電源開発株式会社
大間原子力発電所

清水山南方断層に関する
個別検討事項について

平成16年6月
原子力発電安全審査課

図-3.4 運賃川左岸の¹⁴C年代測定試料採取露頭の地質性状及び試料の産状

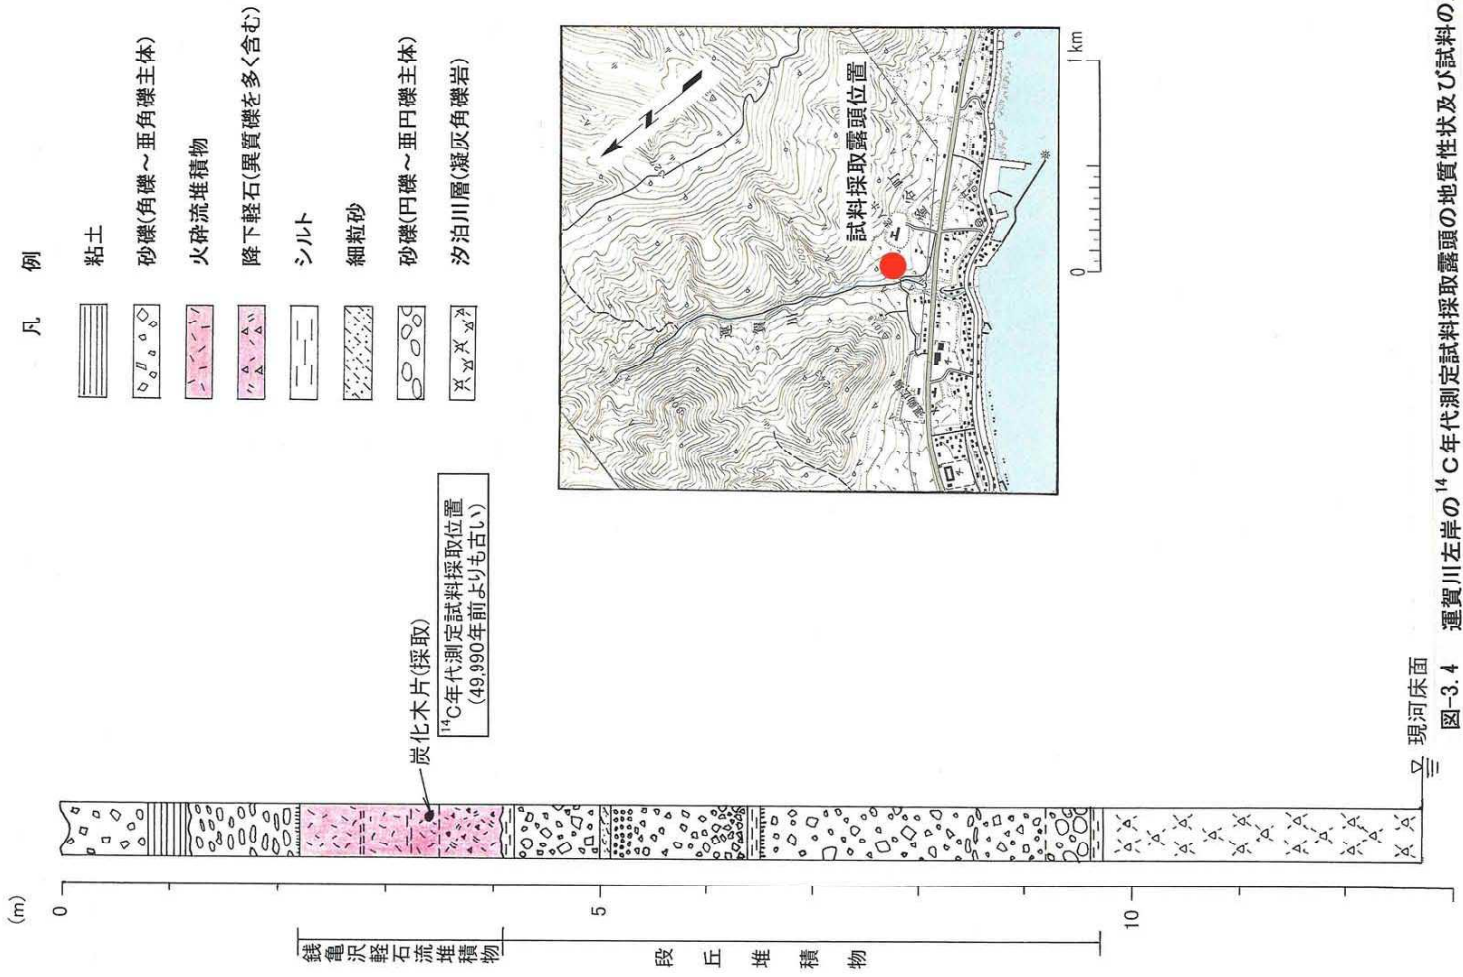
高屋敷川露頭の更に東南東方約2kmの、運賀川沿いにおいても同様に銭亀沢軽石流堆積物の露頭が存在するとしている。露頭位置を図-3.4に示す。本露頭の銭亀沢軽石流堆積物中からも炭化木片を採取し、¹⁴C法による年代測定を実施している。試料採取露頭の柱状図及び試料の産状等を図-3.4に示す。

本試料は、銭亀沢軽石流堆積物に取り込まれた炭化木片であるとし、銭亀沢軽石流の噴火により炭化したものと判断している。また、試料は露頭表面の風化部を取り除いたうえで採取しており、この炭化木片の¹⁴C法年代は銭亀沢軽石流堆積物の堆積年代を示唆するものと判断している。

本試料の¹⁴C法年代は、49,990yBP以上*)という値を得ている。
測定結果を表-3.1に示す。

図-5.1(1) 汐泊川付近の段丘面高度分布図

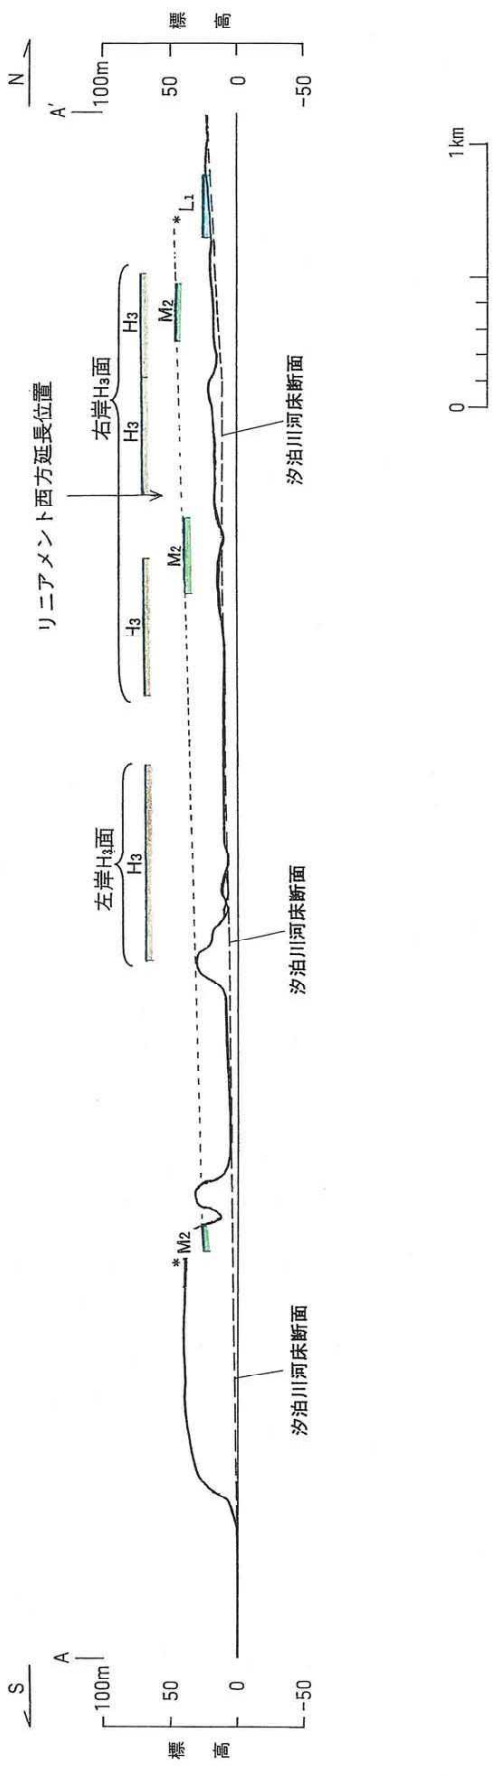
図-5.1 に汐泊川付近の段丘面高度分布図を示す。

清水山南方断層の西方延長に分布する汐泊川付近に認められる M_2 面堆積物は、リニアメント延長位置を横断して汐泊川の河床勾配にほぼ平行に分布するとしている。また、 H_3 面堆積物は、リニアメント延長位置を横断してほぼ水平に分布するとしている。

これらのことから、清水山南方断層は、少なくとも函館市米原町北東方の汐泊川付近よりも北西方向へは延長しないとしている。
